# **Proyecto de Modificación de la Resolución N° 061-2017-OS/CD**

Revisión de la distribución de la  
responsabilidad de pago entre  
generadores por los SST y SCT  
asignados a la generación a solicitud  
de interesados

**(Prepublicación)**

**Lima, marzo de 2018**

**Esquema No. 2.2** Modelado propuesto por HSC

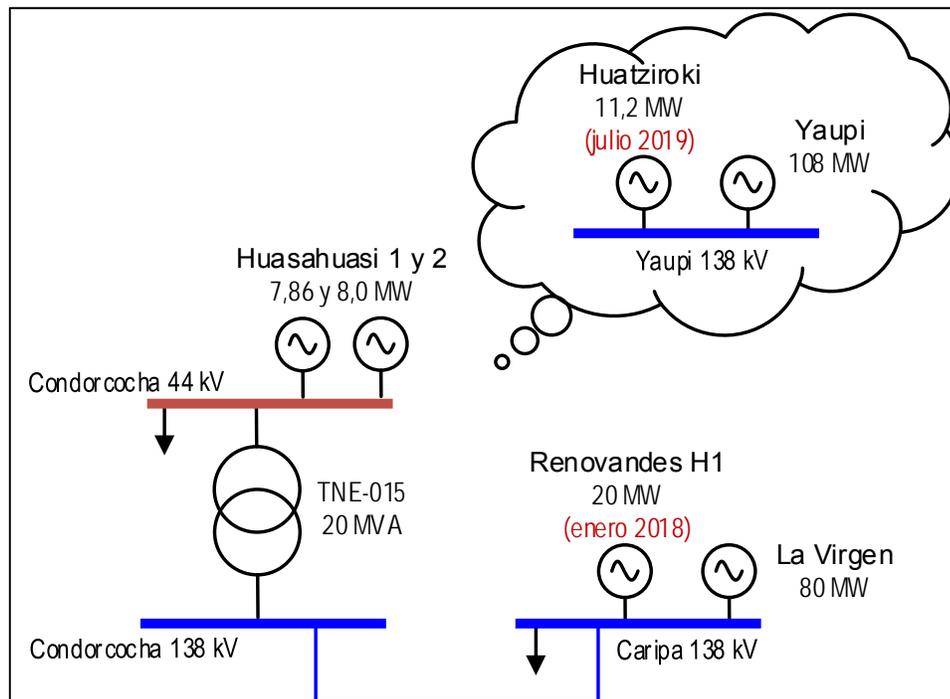
Como sustento de su solicitud, HSC sostiene que debe considerarse los siguientes eventos:

- Corregir en el archivo SINAC.chh del modelo Perseo, las barras de conexión y las fechas de puesta en operación comercial de las centrales hidroeléctricas Renovandes H1 (26.12.2017) y Huatziroki I (04.07.2019).
- Corregir en el archivo SINAC.dem del modelo Perseo, las demandas atendidas desde las barras Caripa y Condorcocha en 138 kV considerando que a partir de enero de 2018 existe una nueva configuración eléctrica en el sistema Tarma – Chanchamayo.

Para lo cual incluyen el cambio de esquema, tal como se muestra a continuación.

Ítem	Empresa Solicitante	Central de Generación o Instalación de Transmisión	Res 061 y modificatorias	Solicitud	Análisis	Conclusión
1	HSC	C.H. Renovandes H1	Barra de conexión Condorcocha 44 kV (SICN-67)	Barra de conexión Caripa 138 kV (SICN-12)	<p>En el Estudio de Operatividad para Conexión al SEIN de la CH Renovandes H1, aprobado por el COES<sup>1</sup> el 30.11.2017, se describe la nueva configuración del sistema eléctrico Tarma – Chanchamayo.</p> <p>En resumen, la CH Renovandes H1 de 20 MW, se conecta a la SE Chanchamayo mediante la línea en 60 kV SE Santa Ana - SE Chanchamayo de 18,6km. Los excedentes de energía de dicha central se entregan al SEIN a través del sistema de transmisión de la CH La Virgen, para ello se utilizará el tramo existente en 44 kV de Electrocentro SE Chanchamayo – Derivación Puntayacu de 13,9 km, y a partir de este punto se desconecta el sistema de Chanchamayo y la Mina San Vicente, del sistema eléctrico actual y se conecta con un nuevo tramo de 1,9 km hasta la nueva SE La Virgen 138/60/13,8 kV, que a su vez se conecta a la SE Caripa mediante una línea de transmisión en 138 kV.</p> <p>Asimismo, en base a lo señalado en el Informe COES/D/DO/SPR-IPDI-031-2018, la nueva configuración fue energizada el 31.01.2018<sup>2</sup></p>	Aceptada

2	HSC	C.H. Renovandes H1	Julio 2017	Enero 2018	Mediante comunicación N° “SA 28 18” recibida por correo electrónico el 01 de febrero de 2018, la empresa Generación Eléctrica Santa Ana S.R.L., propietaria de la central, informó que la fecha estimada de POC es el 28.02.2018.	Aceptada en parte
3	HSC	C.H. Huatziroki I	Barra de conexión Condorcocha 44 kV (SICN-67)	Barra de conexión Yaupi 138 kV (SICN-96)	Mediante comunicación N° 006-2018 recibida el 05 de febrero de 2018 (registro GRT N° 1287), la empresa de Generación Hidráulica Selva S.A., propietaria de la central, informó que la barra de conexión al SEIN es la nueva SE Yurinaki (punto de intersección con la línea de transmisión en 60 kV Villa Rica - Pichanaki) y la barra de oferta sería la SE Yaupi.	Aceptada

Ítem	Empresa Solicitante	Central de Generación o Instalación de Transmisión	Res 061 y modificatorias	Solicitud	Análisis	Conclusión
4	HSC	C.H. Huatziroki I	Agosto 2018	Julio 2019	Mediante comunicación N° 006-2018 recibida el 05 de febrero de 2018 (registro GRT N° 1287), la empresa de Generación Hidráulica Selva S.A., propietaria de la central, informó que su fecha estimada de POC sería julio de 2021.	Aceptada en parte
5	HSC	Configuración del sistema eléctrico Tarma - Chanchamayo	Se modeló la demanda regulada y libre del sistema eléctrico Tarma - Chanchamayo en la SE Condorcocha 138/44 kV.	Modificar en el archivo SINAC.dem, la demanda asociada a la barra Chanchamayo 44 kV, a fin de que sea alimentada desde el circuito de SE Caripa - La SE Virgen.	En base a lo descrito en el ítem 1 del presente acápite, corresponde modelar la demanda regulada (SE Chanchamayo) y libre (Compañía Minera San Ignacio de Moroccocha) en la SE Caripa 138 kV.	Aceptada
